東海第二発電所  
特定重大事故等対処施設の設置に伴う  
既許可(設置変更許可)への影響について

2021年6月21日  
日本原子力発電株式会社

このES設置等に伴い、以下の設備・配置等の変更を行う。この変更により、既許可に記載した内容を変更する必要があることから、既許可の本文、添付資料（追補含む）を変更し、2020年11月16日に補正申請を行った。

第5図 FV系統概要図

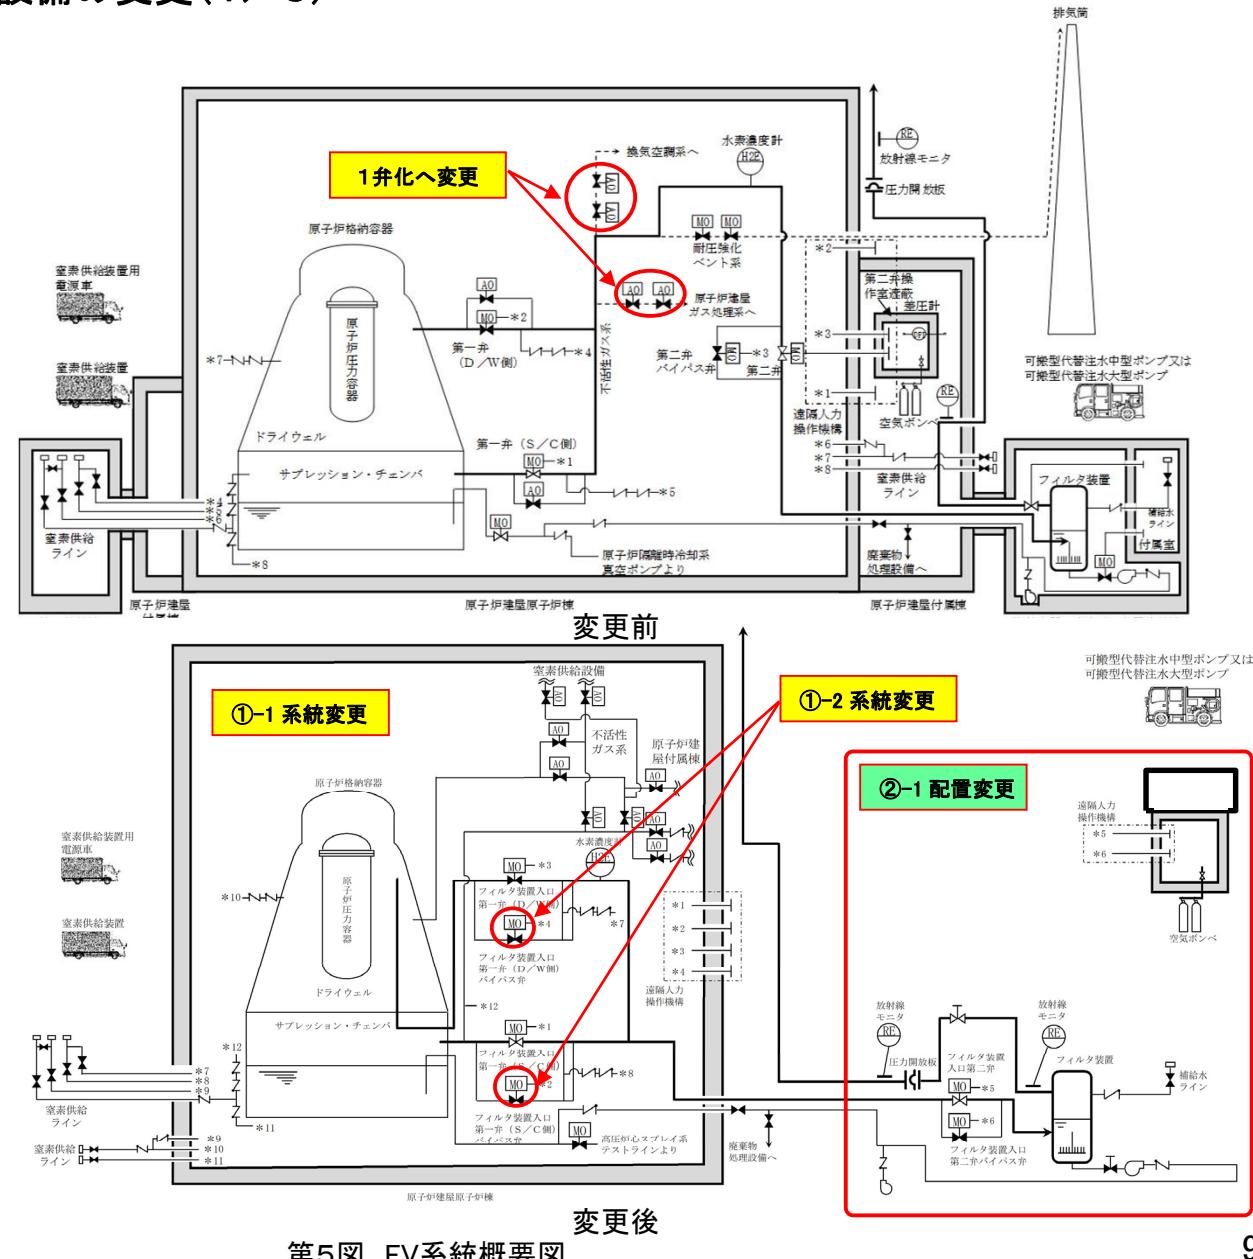
- FVのES/SA兼用化に伴い、FVの系統及び配置を変更する。

1. ベントラインの取出し位置の変更  
(耐圧強化ベント系とFVとの分離を含む)  
⇒耐圧強化ベント系遠隔人力操作機構  
「あり」→「なし」  
⇒D/W側ベントラインの小口径化  
(排気流量8.1kg/s)
2. S/C側及びD/W側配管の第一弁に  
バイパス弁を設置

- ・旧FV配管との悪影響防止で設置を想定していた  
弁の削除(原子炉建屋ガス処理系、換気空調系)
- ・格納容器隔離弁の変更

第7図 耐圧強化ベントの廃止範囲

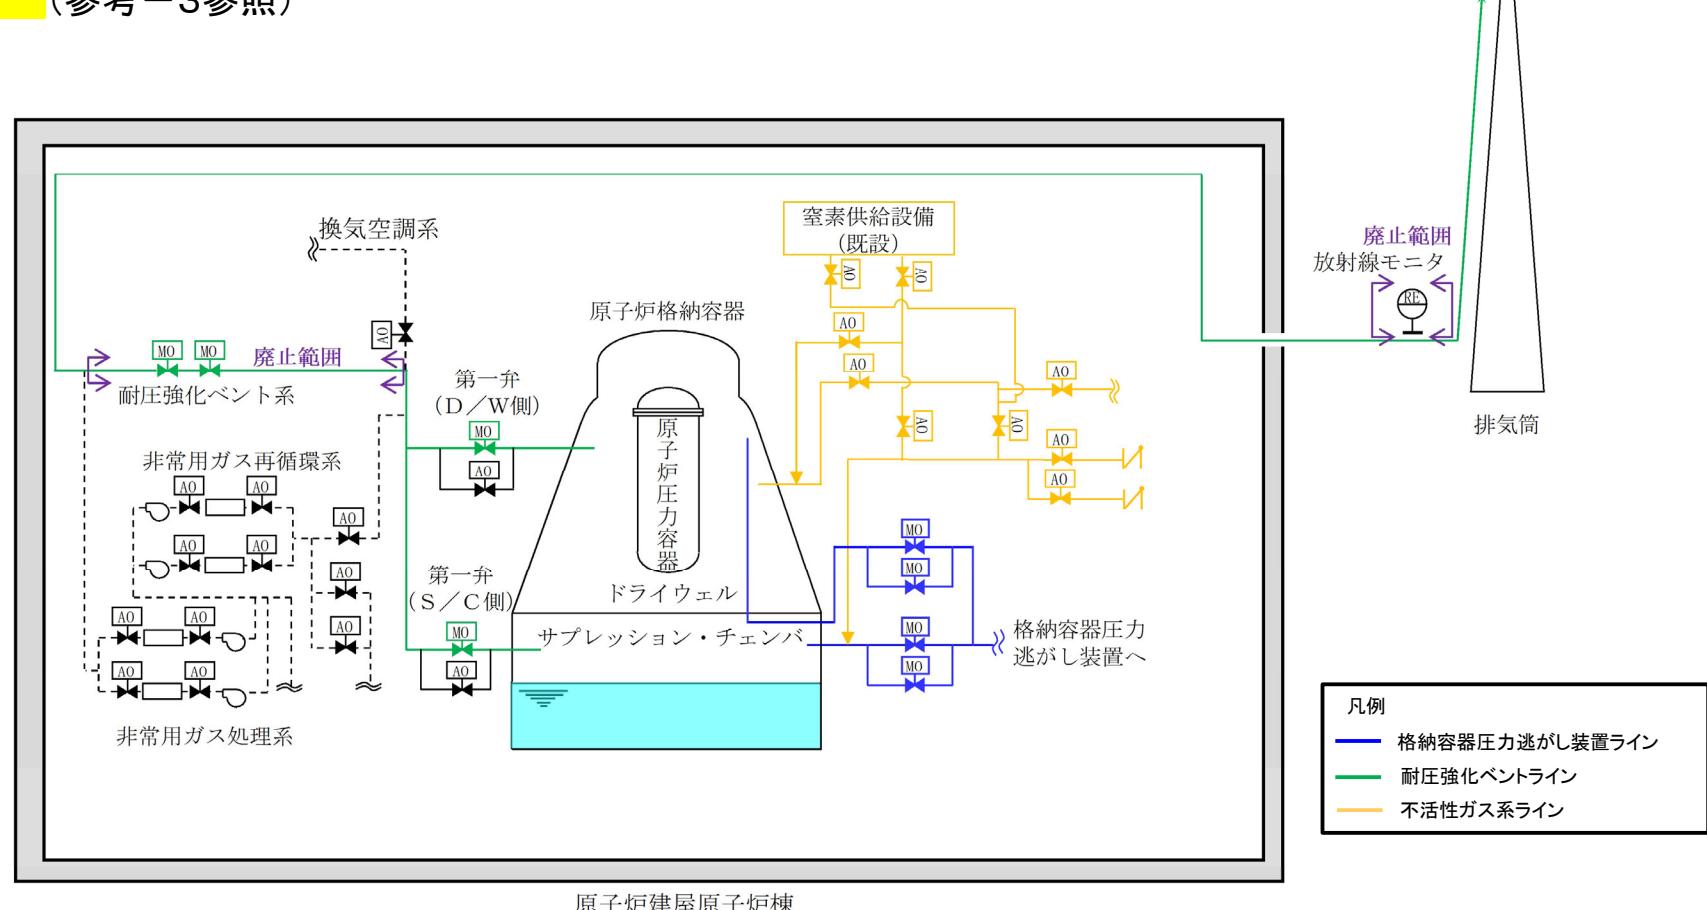
○耐圧強化ベントは、炉心が損傷していない場合の最終ヒートシンクへ熱を輸送するための設備(設置許可基準規則第48条)として整理しており、耐圧強化ベントはFVが機能喪失した場合の後段の手段であった。

○ESとして、同様の機能を有する設備の設置後は、耐圧強化ベントを廃止することとし、その旨の注釈を申請書に追記する。(参考-3参照)

第10図 設計変更等に伴う手順への反映箇所の概要

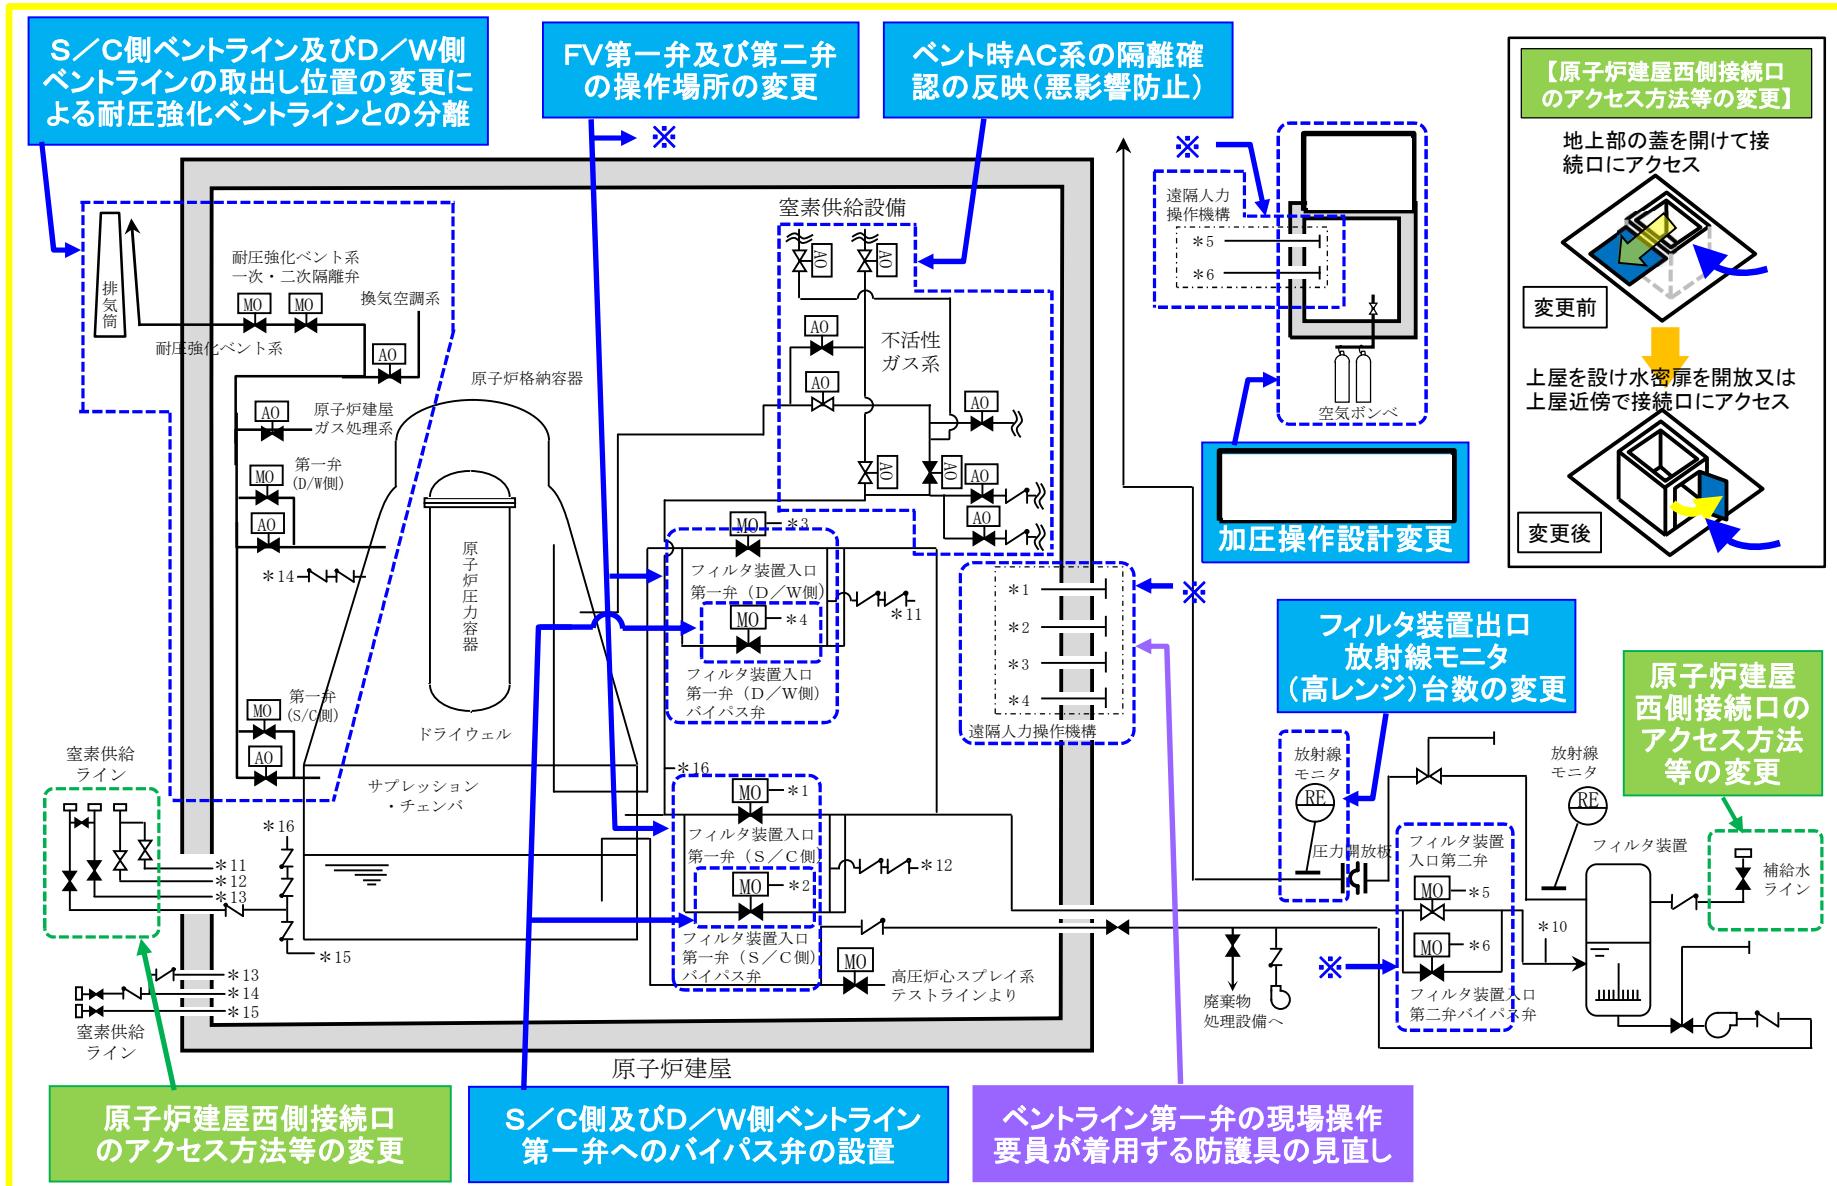
OFV兼用化等に伴い、設備・配置が変更となったため、操作手順へ反映した。

- FV第一弁及び第二弁の操作場所の変更
- S/C側及びD/W側ベントライン第一弁へのバイパス弁の設置  
S/C 1ライン(1弁)+D/W 1ライン(1弁)  
⇒ S/C 1ライン(2弁)+D/W 1ライン(2弁)
- 有効性評価の反映  
ベント準備開始条件変更(S/P水位:通常水位+5.5m ⇒ +5.0m到達)
- ベント時AC系の隔離確認の反映(悪影響防止)
- [ ]加圧操作設計変更
- フィルタ装置出口放射線モニタ(高レンジ)設置台数の変更(2台→1台)
- S/C側ベントライン及びD/W側ベントラインの取出し位置の変更による耐圧強化ベントラインとの分離  
(耐圧強化ベントライン電動弁に設置した遠隔人力操作機構での操作  
⇒ 耐圧強化ベントライン電動弁ハンドルの直接操作)

- 既設備の設置場所変更に伴い、ホース敷設距離が変更(所要時間が増加)
- 接続電源盤(自主対策設備)の撤去を反映

- 蓋開放⇒扉開放(所要時間短縮)
- フィルタ装置のスクラビング水補給ライン接続口の設置場所が変更(FV格納槽⇒原子炉建屋西側接続口)

- FV第一弁の現場操作場所変更に伴い、現場操作要員の防護具  
(全面マスク ⇒ 自給式呼吸用保護具)を見直し(所要時間が増加)

第11図 Cs-137放出量評価における大気放出過程概略図

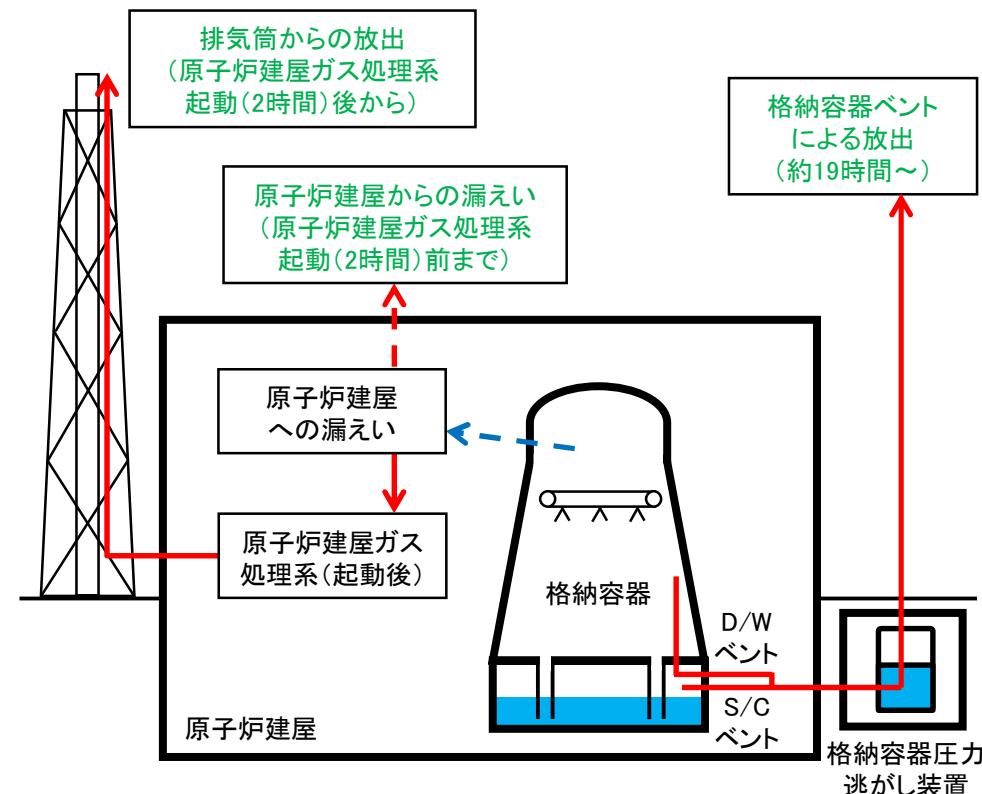
OFVのES／SA兼用化に伴い、D/Wベントラインが小口径化しベント時の排気流量が13.4kg/sから8.1kg/s(格納容器圧力1Pdにおいて)に変更となるため、炉心損傷後のD/W側からのベント時におけるCs-137放出量評価を見直した。  
下表のとおり、見直し後においても判断基準である100TBqを十分に下回ることを確認した。

第8図 耐圧強化ベントの廃止方法

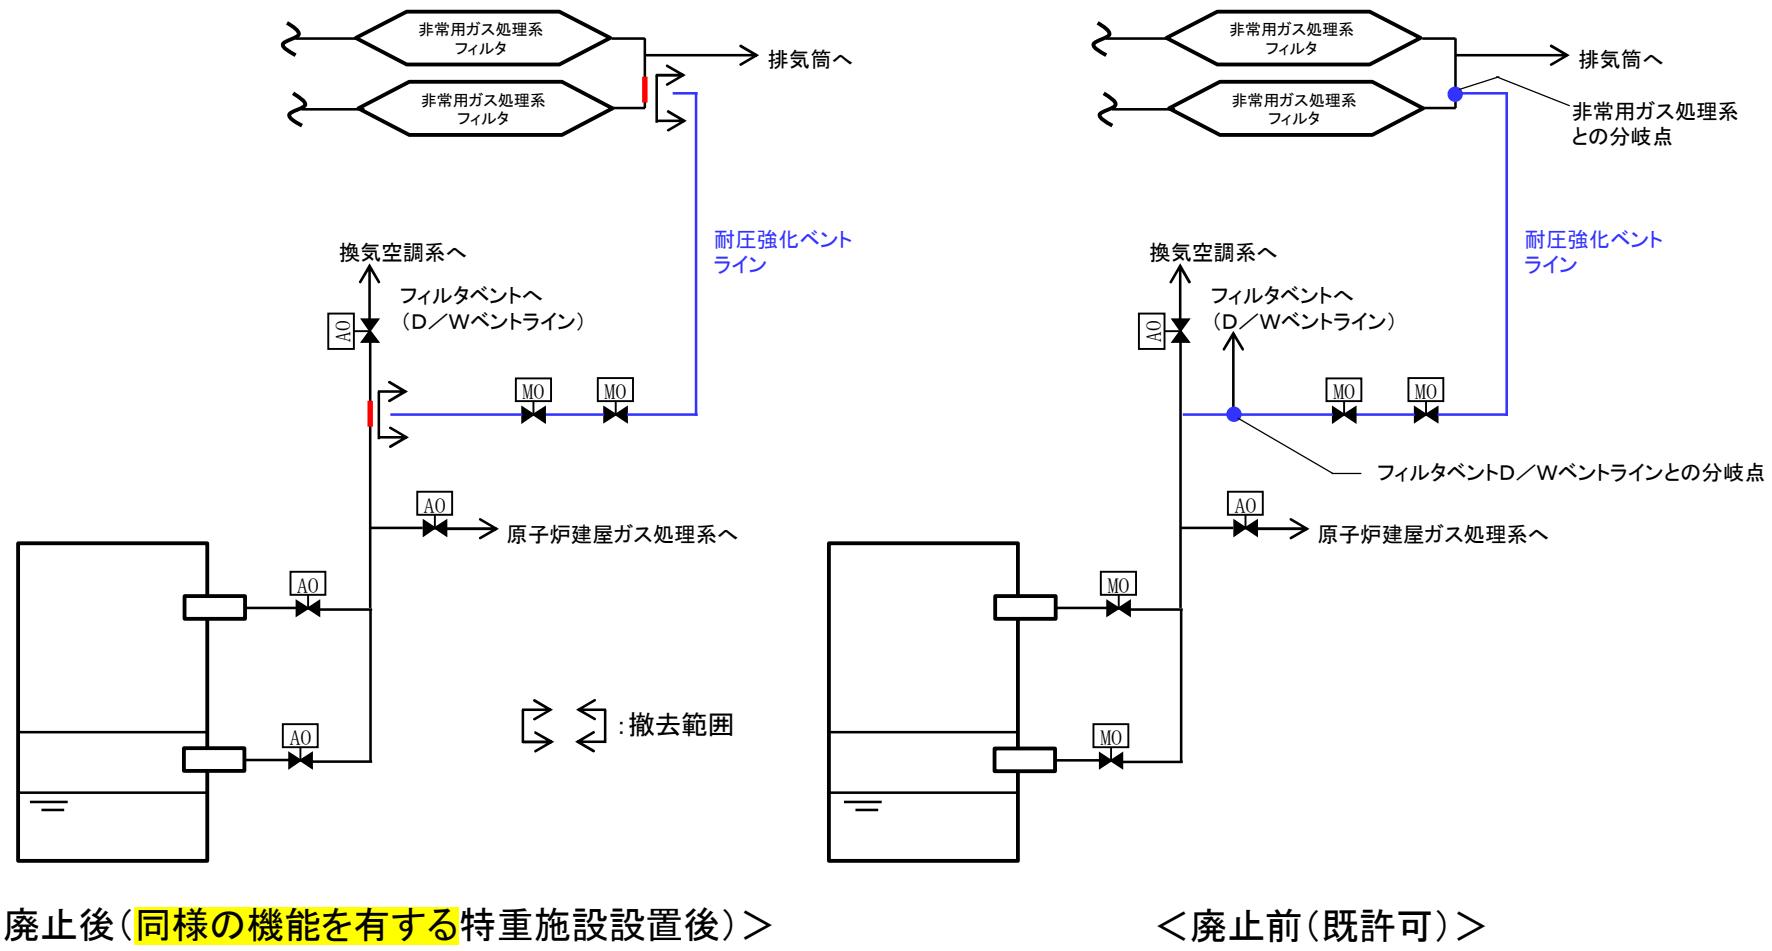
- ①上流(フィルタベントD/Wベントラインとの分岐点)及び下流(非常用ガス処理系との合流点)近傍で耐圧強化ベントラインを切断する。
- ②フィルタベントD/Wベントライン及び非常用ガス処理系側の切断面を含む継手をそれぞれエルボと直管に取り替える。
